Krycí list ZBV		
Název Stavby dle SoD: III/10114 Vestec – Libeň	Číslo SO/PS / / pořadí Změny SO/PS:	Číslo ZBV:

Soupis prací SO po všech změnách													
Název stavby: III/10114 Vestec-Libeň								ZMĚNA SOUPISU PRACÍ (SO/PS)					
Číslo a název SO/PS: SO 101 - Silnice III/10114								04					
Číslo a název rozpočtu: 101/Silnice III/10114								celkem po všech změnách					
21	129945	ČIŠTĚNÍ POTRUBÍ DN DO 300MM vč. odvozu a uložení materiálu na recyklační středisko / trvalou skládku dle dispozic zhotovitele	M	25,000	25,000	0,000	135,00	3 375,00	0,00	0,00	3 375,00	0,00	0,00
		Původní množství: Odvodnění a IS pročištění trubního propustku DN 300: 25 = 25,000 => A											
22	129946	ČIŠTĚNÍ POTRUBÍ DN DO 400MM vč. odvozu a uložení materiálu na recyklační středisko / trvalou skládku dle dispozic zhotovitele	M	137,000	137,000	0,000	163,00	22 331,00	0,00	0,00	22 331,00	0,00	0,00
		Původní množství: Odvodnění a IS pročištění trubního propustku DN 400: 137 = 137,000 => A											
23	129957	ČIŠTĚNÍ POTRUBÍ DN DO 500MM vč. odvozu a uložení materiálu na recyklační středisko / trvalou skládku dle dispozic zhotovitele	M	3,000	3,000	0,000	507,00	1 521,00	0,00	0,00	1 521,00	0,00	0,00

Ozná

PROTOKOL č. : 3267 / 06 / KZ / 2024

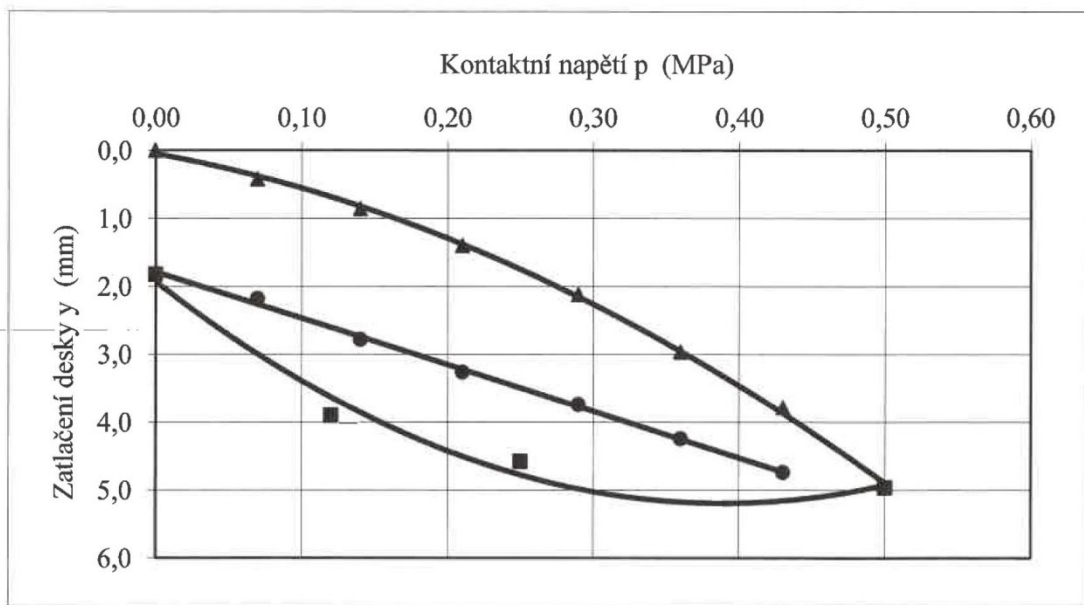
Objednatel zkoušky: **M - SILNICE a.s.**
Husova 1697, 530 03 Pardubice
Stavba: III/ 10114 Vestec - Libeň, ul. sv. Petra a Pavla - přesun BUS zastávky Zlatníky-Hodkovice
Objekt: * komunikace
Konstrukční vrstva: * aktivní zóna
Materiál: * původní + 2% Durisol
Staničení: * km 1,768; PS
Klimatické podmínky: polojasno, 12°C
Průměr zatěžovací desky: 300 mm

První zatěžovací cyklus $E_{def,1}$	23,7	MPa
Druhý zatěžovací cyklus $E_{def,2}$	32,8	MPa
$E_{def,2} / E_{def,1}$	1,39

PROTOKOL č. : 3270 / 06 / KZ / 2024

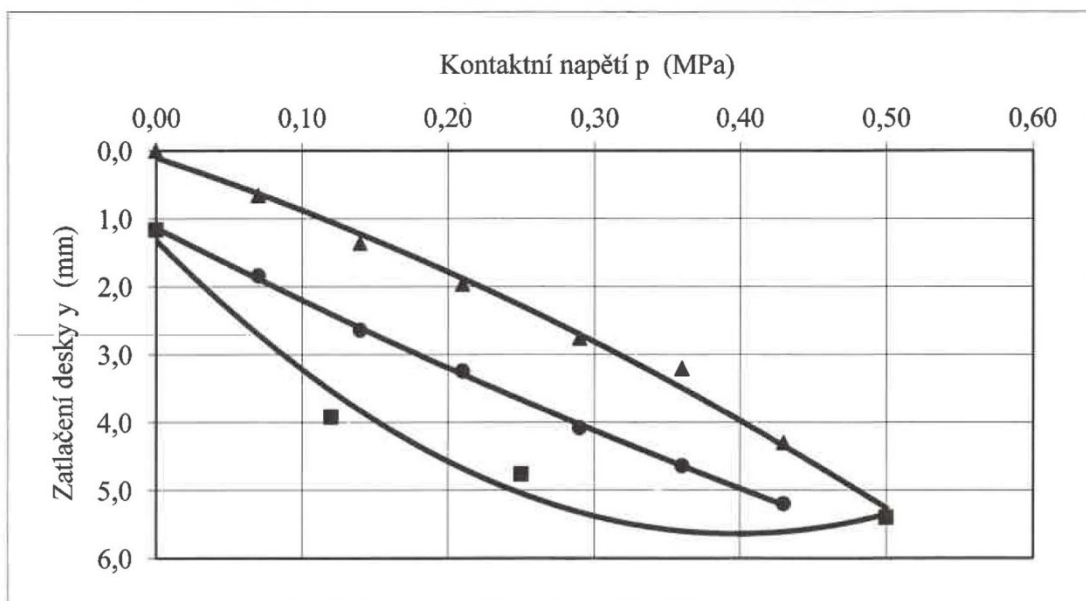
Objednatel zkoušky: **M - SILNICE a.s.**
Husova 1697, 530 03 Pardubice
Stavba: III/ 10114 Vestec - Libeň, ul. sv. Petra a Pavla - přesun BUS zastávky Zlatníky-Hodkovice
Objekt: * komunikace
Konstrukční vrstva: * aktivní zóna
Materiál: * ŠD 0 - 63 mm tl. 0,5 m
Staničení: * km 1,758; v ose
Klimatické podmínky: polojasno, 12°C
Průměr zatěžovací desky: 300 mm

První zatěžovací cyklus $E_{def,1}$	22,7	MPa
Druhý zatěžovací cyklus $E_{def,2}$	23,7	MPa
$E_{def,2} / E_{def,1}$	1,04

PROTOKOL č. : 3290 / 06 / KZ / 2024

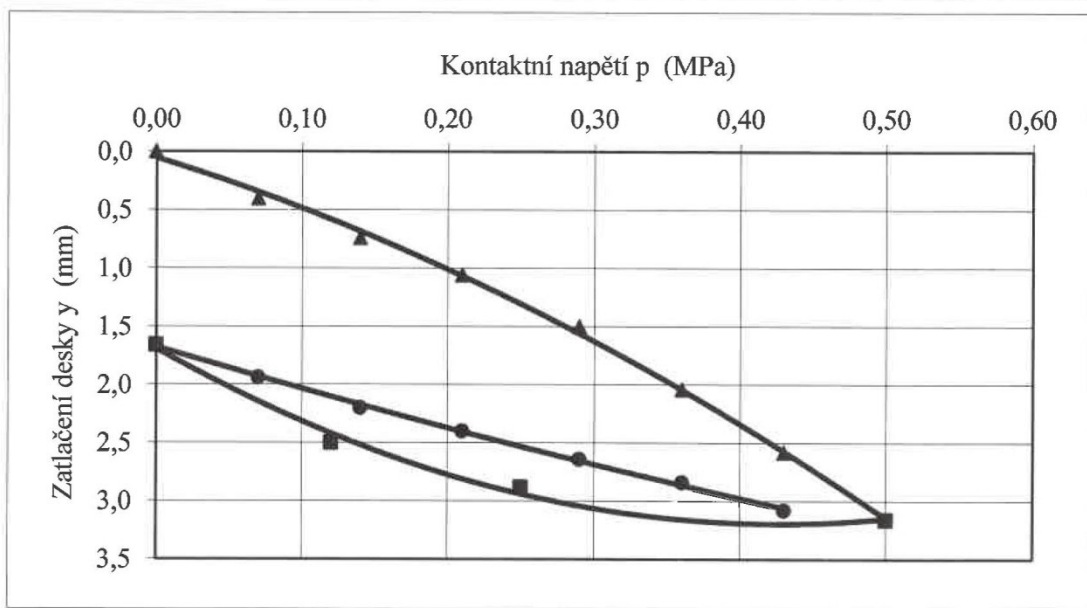
Objednatel zkoušky: **M - SILNICE a.s.**
Husova 1697, 530 03 Pardubice
Stavba: III/ 10114 Vestec - Libeň, ul. sv. Petra a Pavla - přesun BUS zastávky Zlatníky-Hodkovice
Objekt: * SO 101
Konstrukční vrstva: * sanace aktivní zóny
Materiál: * ŠD_A fr. 0/63 mm - tl. 0,5 m; sanační žebro z lomového kamene - tl. 0,4 m
Staničení: * km 1,789
Klimatické podmínky: jasno, 25°C
Průměr zatěžovací desky: 300 mm

První zatěžovací cyklus $E_{def,1}$	37,7	MPa
Druhý zatěžovací cyklus $E_{def,2}$	69,9	MPa
$E_{def,2} / E_{def,1}$	1,86
